仕様変更のお知らせ

2021年11月吉日
TMEHジャパン株式会社
TEL:0532-34-7668

商品名	対象品番	2020.9カタログ 掲載ページ
プラコンストッパー	EWS-AN	P102

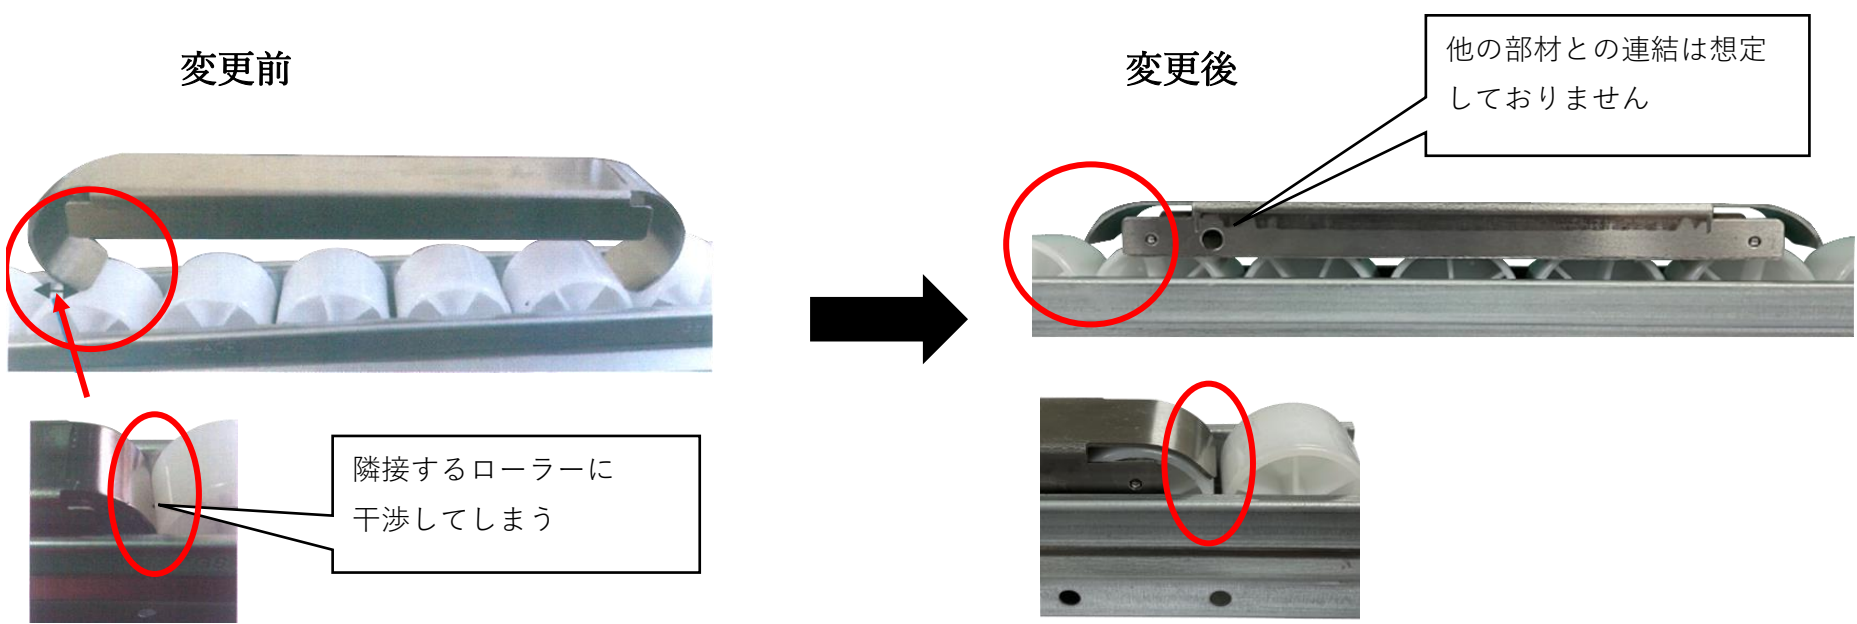
〈仕様変更目的〉

R部分が長く取り付けが難しく、装着時に隣接するローラーに干渉することがあるため

〈仕様変更内容〉

Rベンディングの長さを縮小

※側面に穴が追加になりますが、他の部材との連結は想定しておりません

商品名	対象品番	2020.9カタログ 掲載ページ
φ43アルミキャスターサポートセット	ACMA-600	P61

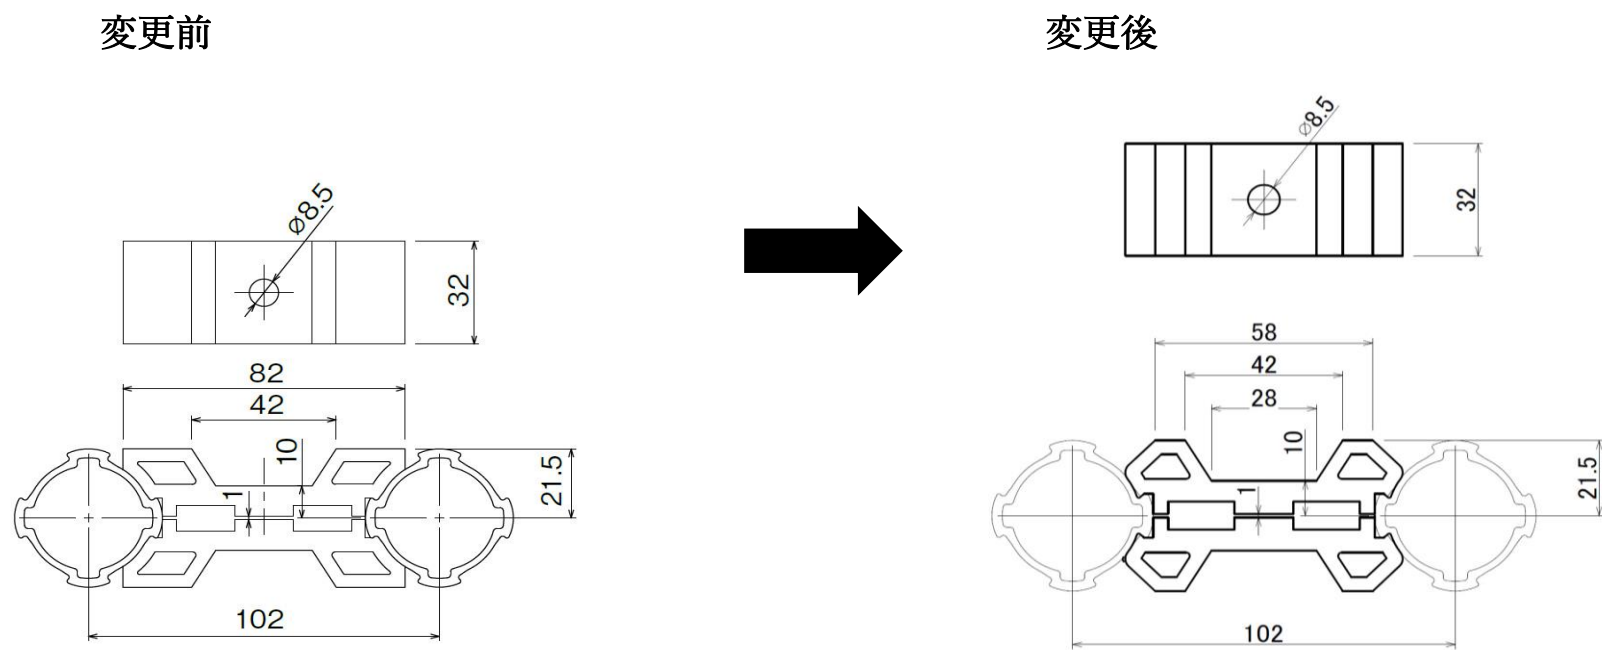
〈仕様変更目的〉

アルミパイプとキャスターサポート接続部に埃及び異物が溜まるのを防ぐため

〈仕様変更内容〉

サポート金具の形状変更

商品名	対象品番	2020.9カタログ 掲載ページ
プラスチックジョイント	GAP-3-色	P27

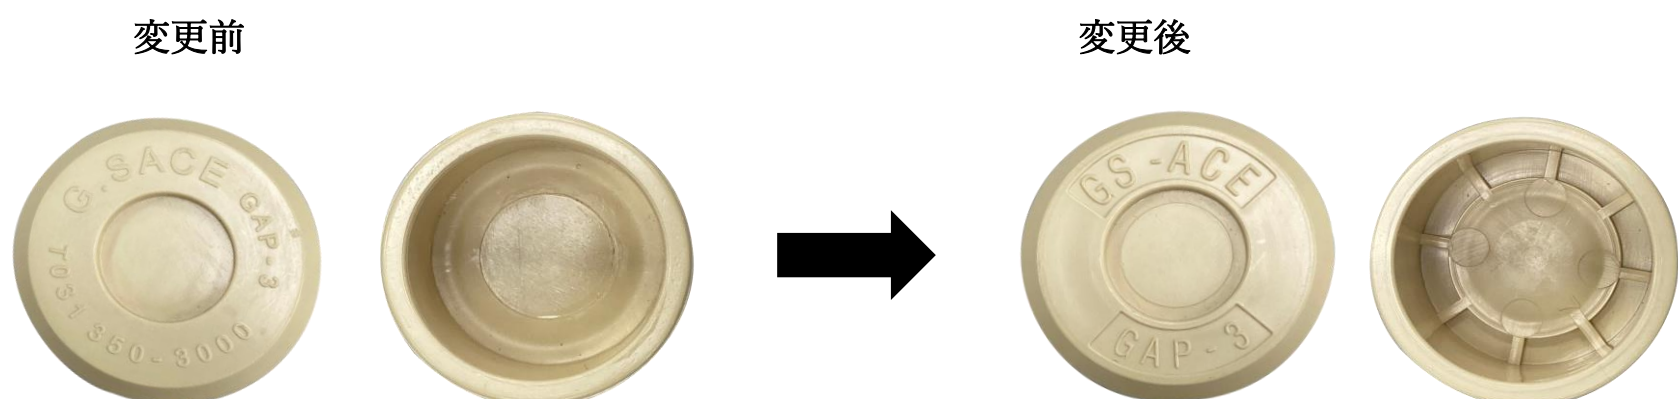
〈仕様変更目的〉

製造工程の金型変更に伴う仕様変更

〈仕様変更内容〉

刻印及び内側の形状変更

商品名	対象品番	2020.9カタログ 掲載ページ
スロット滑車	ASPA-32 / ASPA-32AL	P49
滑車ユニット	GRVA-15L-CP/GRVA-15R-CP/ GRHA-15L-CP/GRHA-15R-CP	P124
滑車ユニット(アルミ製プーリー)	GRVA-15L-CPAL/GRVA-15R-CPAL/ GRHA-15L-CPAL/GRHA-15R-CPAL	P125

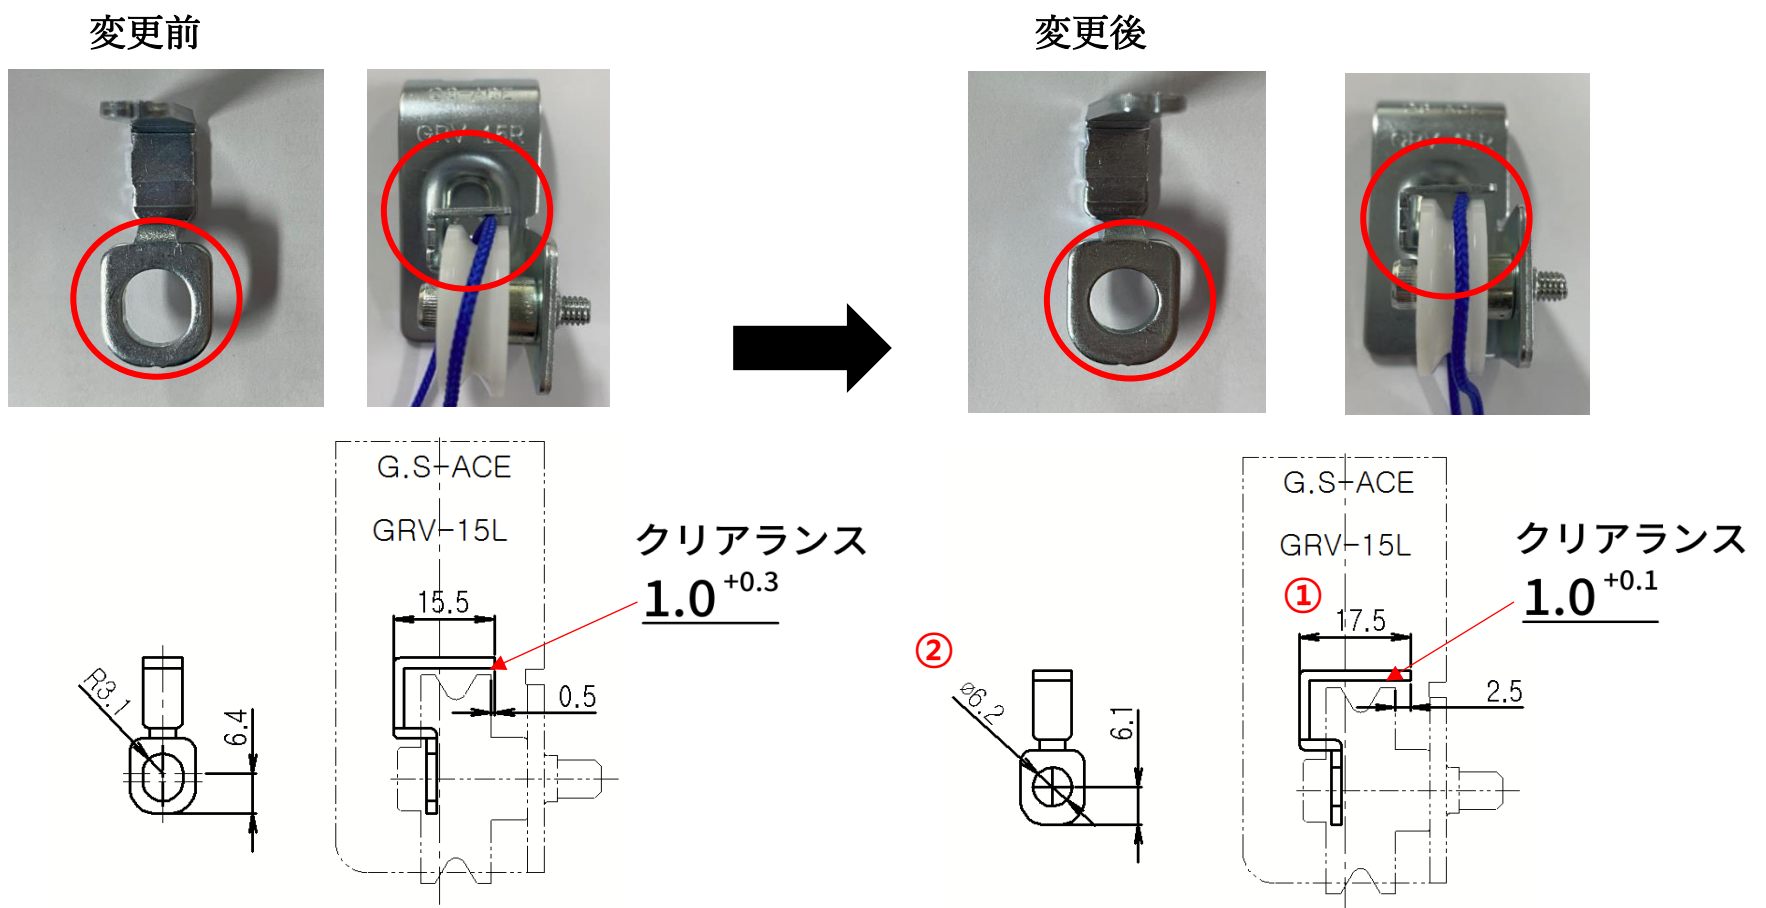
〈仕様変更目的〉

ワイヤー等の離脱防止のため

〈仕様変更内容〉

①ガイド部(CP-32)のサイズ変更及び②穴形状変更
